**GEMEINDE REICHSHOF**

**Bebauungsplan Nr. 3 „Eckenhagen-Fehlberg“, 1. Ergänzung“  
als Bebauungsplan nach § 13 b BauGB i.V.m. § 13 a BauGB im beschleunigten Verfahren**

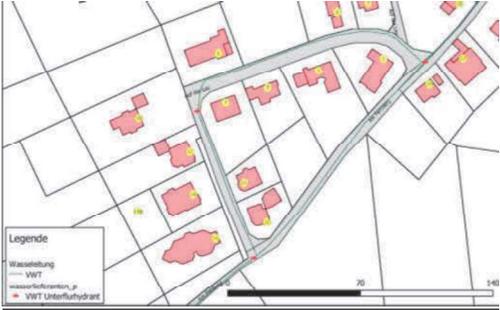
<p><b><u>B1. Bürger 1 mit Schreiben vom 18.07.2022</u></b></p>	<p><b><u>Abwägungsvorschlag der Verwaltung, Beschlussvorschlag mit Erläuterung</u></b></p>
<p>Landesbetrieb Wald und Holz ist im vorliegenden Einzelfall von diesem Abstand abgewichen und fordert einen Abstand von 15 Metern. Nach meiner Kenntnis folgt die Planung dieser Forderung nicht. Sie sieht vielmehr zur Flurstücksgrenze einen Abstand von nur 11 Metern vor, die restlichen 4 Meter werden auf dem Flurstück 2224, also innerhalb der Waldfläche in Ansatz gebracht. Dies erfüllt nach meinem Verständnis nicht die Forderung des Landesbetriebes und schränkt darüber hinaus den Besitzer des Flurstücks in seinem Eigentumsrecht ein.</p>	<p>Darüber hinaus wird die Stellungnahme des Landesbetriebes Wald und Holz abgewogen werden und eine für alle Beteiligten zufriedenstellende Lösung gefunden werden. Während der erneuten Offenlage wird der Belang des Landesbetriebes Wald und Holz geklärt und in die Abwägung zum Satzungsbeschluss einfließen.</p>
